2019年12月

お客さま各位

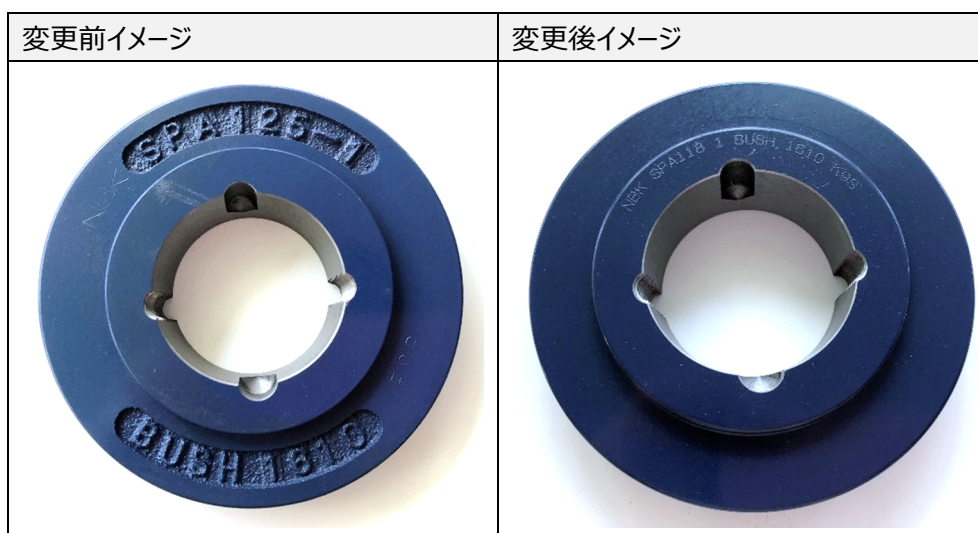
#### 【変更内容】
